# Reconstruction du barrage de Beaulieu

## MEMOIRE EN REPONSE A L'AVIS DE L'AUTORITE ENVIRONNEMENTALE

A l'avis délibéré n°2023-33 lors de la séance du 06 juillet 2023

Octobre 2024

Figure 2 : Localisation globale des projets de Liaison Bray-Nogent et Reconstruction du barrage de Beaulieu (Source : EIE Bray-Nogent)

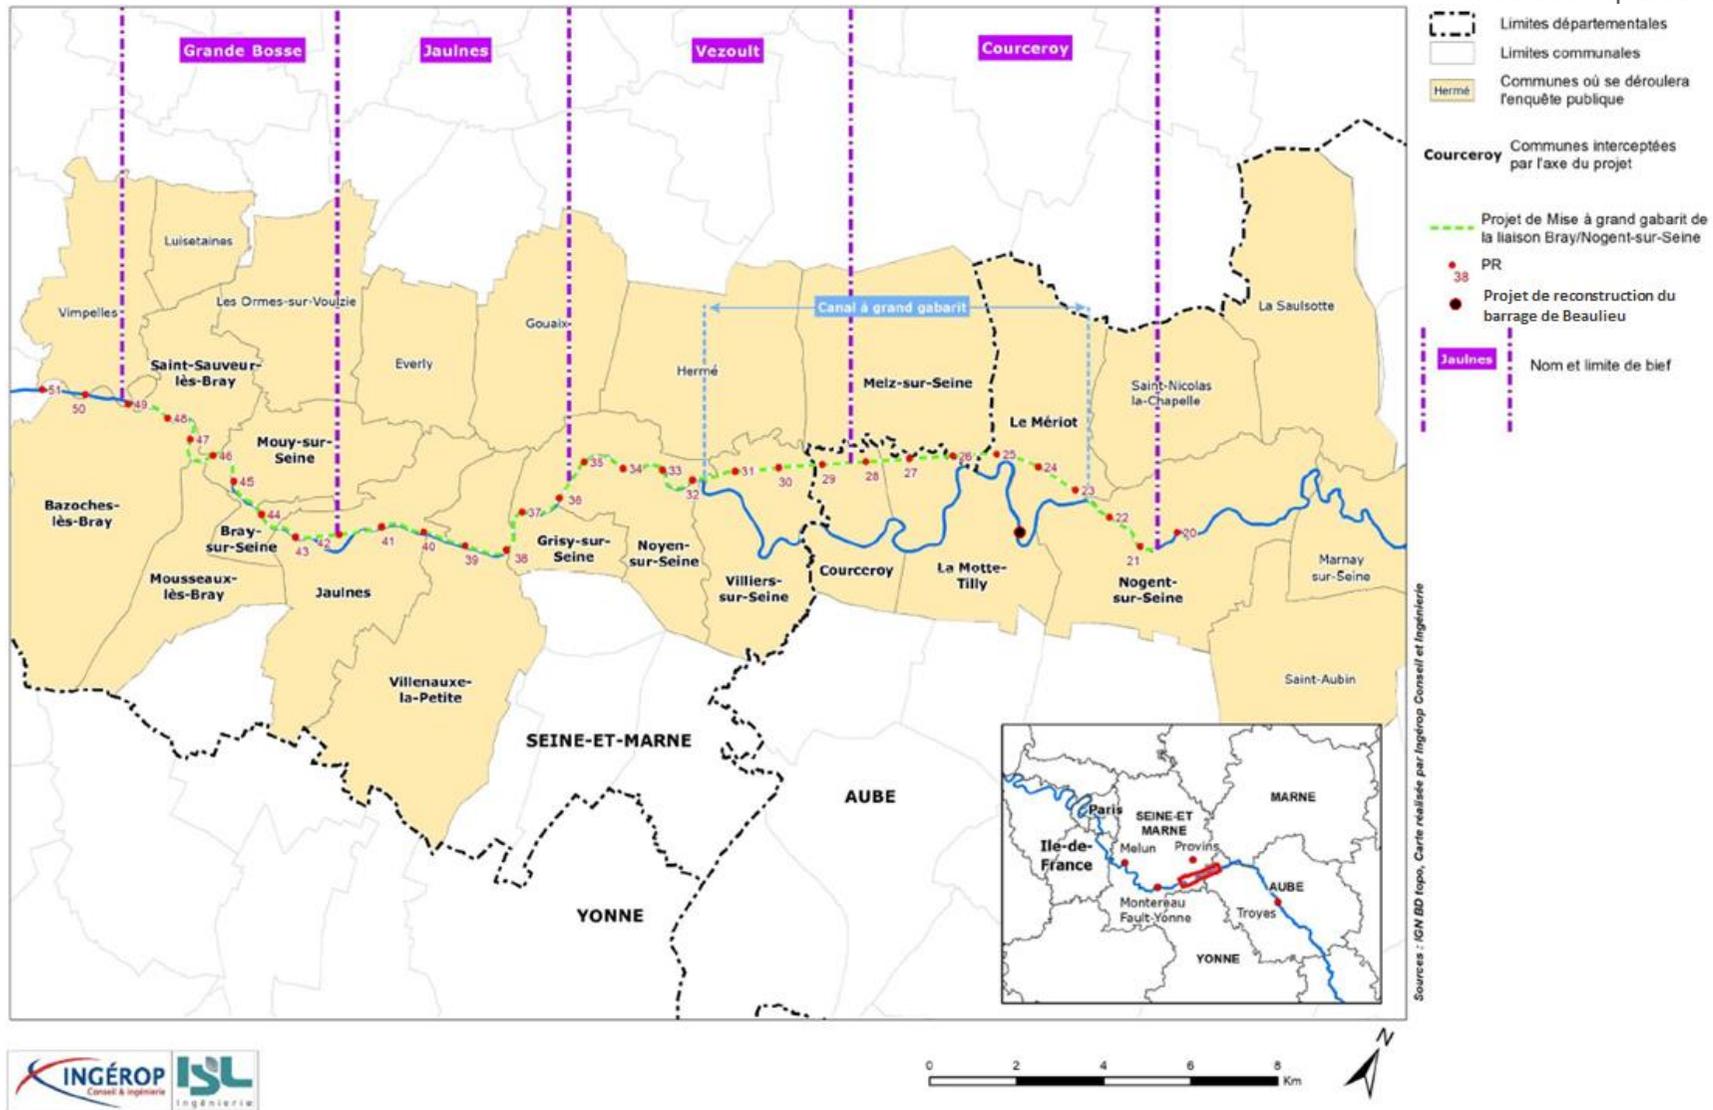
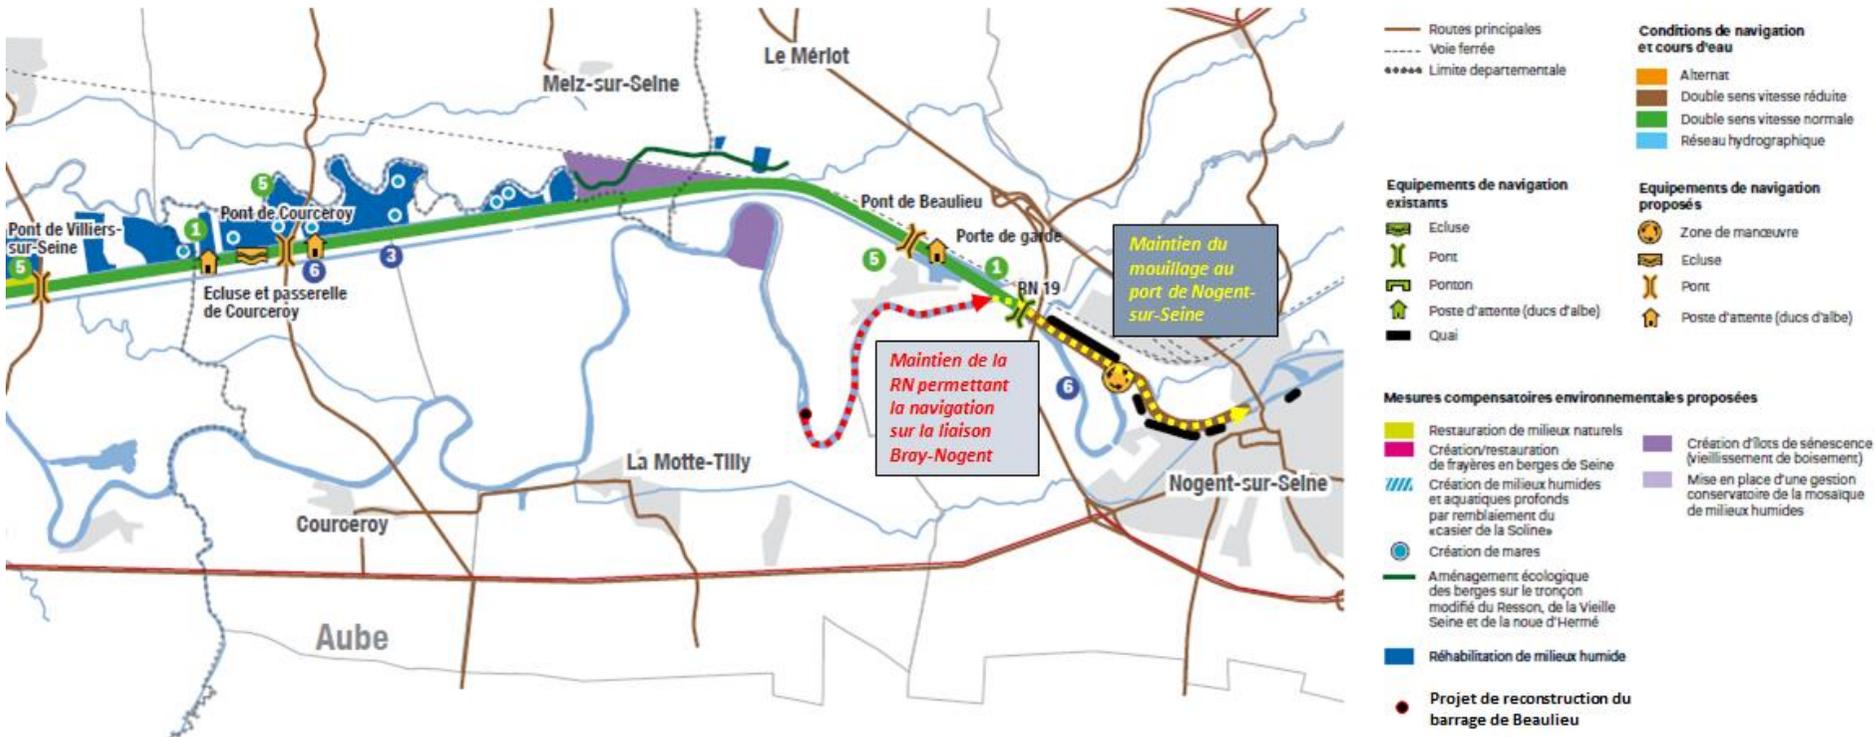
« L'AE recommande de joindre le dossier à celui de la liaison à grand gabarit Bray-Nogent qui prévoit le comblement partiel du canal de Beaulieu et de mettre à jour l'étude d'impact ainsi globalisée. »

La localisation globale des deux projets est présentée sur les figures 2 et 3.

Figure 4 : Carte des passes à poissons existantes et en projet sur la Seine (Source : VNF, Octobre 2023)

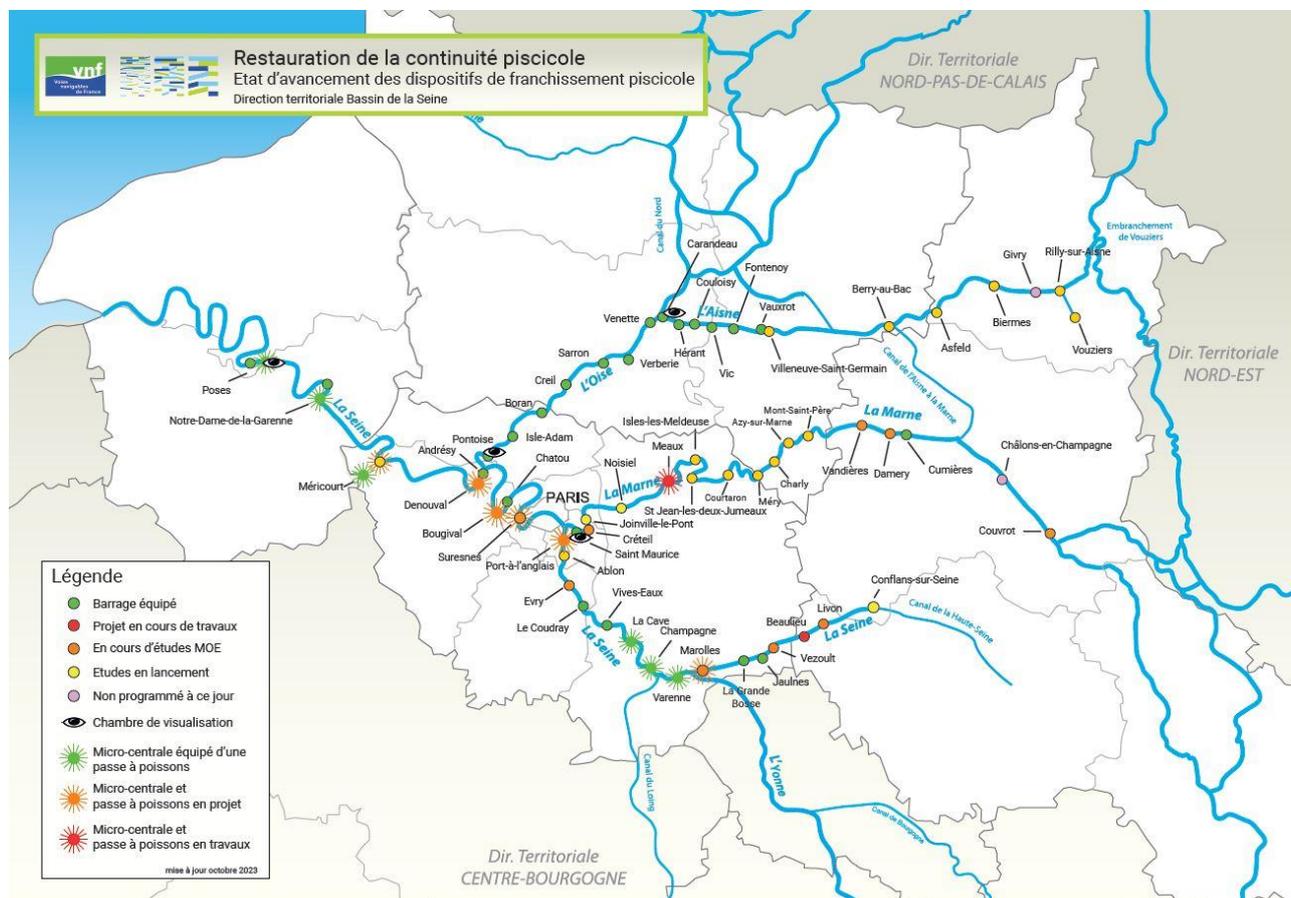
« L'AE recommande de présenter des cartes des passes à poissons existantes et projetées de la Seine. »

La carte des passes à poissons existantes et projetées de la Seine est fournie ci-dessous (Source : VNF).

Figure 7 : Emprises chantier corrigées dans l'étude d'impact

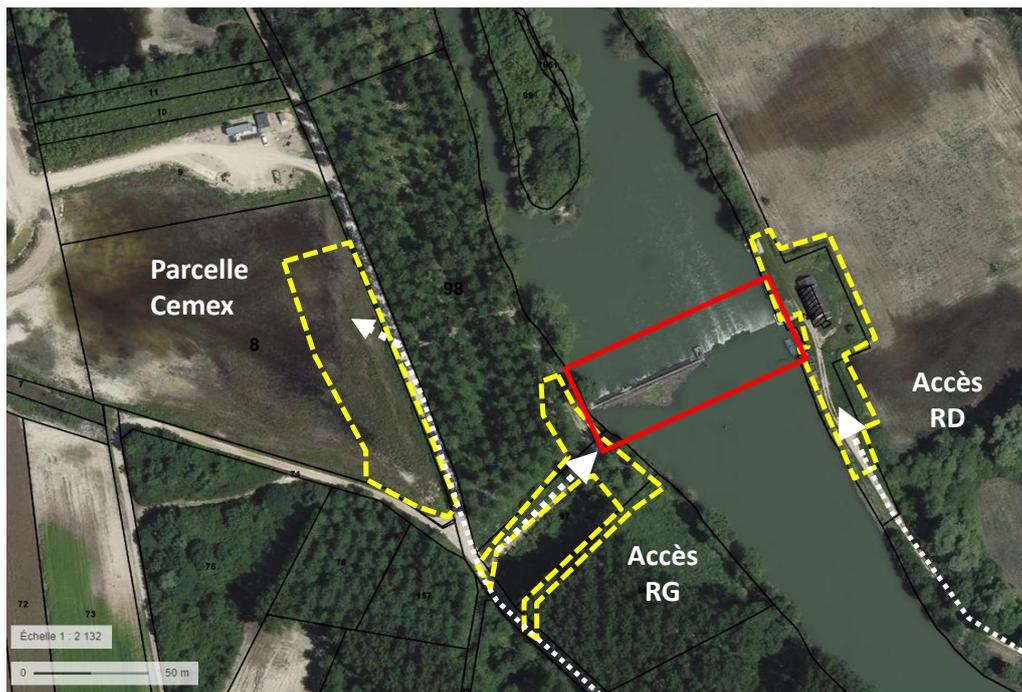
« L'AE recommande de mettre en cohérence les aires d'étude du dossier et de s'assurer que l'aire d'étude rapprochée comprenne bien la totalité des installations de chantier et de leurs accès et que l'aire d'étude éloignée n'exclue ni la Seine ni le canal, dans le secteur du projet. »

Les emprises chantier ont également été mises en cohérence dans l'ensemble de l'étude d'impact.

Figure 13 : Localisation des prélèvements d'échantillons pour les analyses physico-chimiques en 2015 et mise en évidence des échantillons pollués

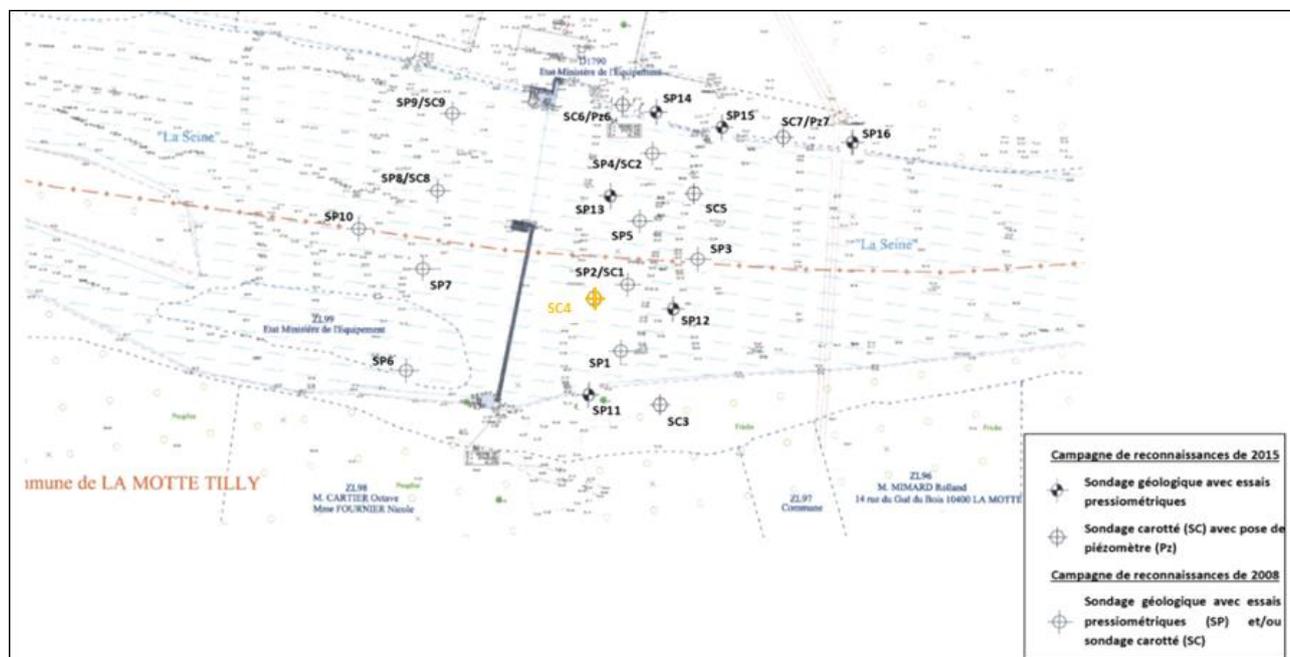
« L'AE recommande de présenter dans un tableau les résultats d'analyse de la pollution des sédiments, mentionnant les valeurs maximales d'acceptation en installation de stockage de déchets inertes et de justifier que le nombre d'échantillons est suffisant pour caractériser la qualité des sédiments à extraire. »

En 2015, les résultats font apparaître une **pollution du sondage SC4**, avec une teneur en fluorures supérieure au seuil ISDI (figure suivante – en jaune). Cette pollution a justifié la réalisation de sondages complémentaires en 2018.
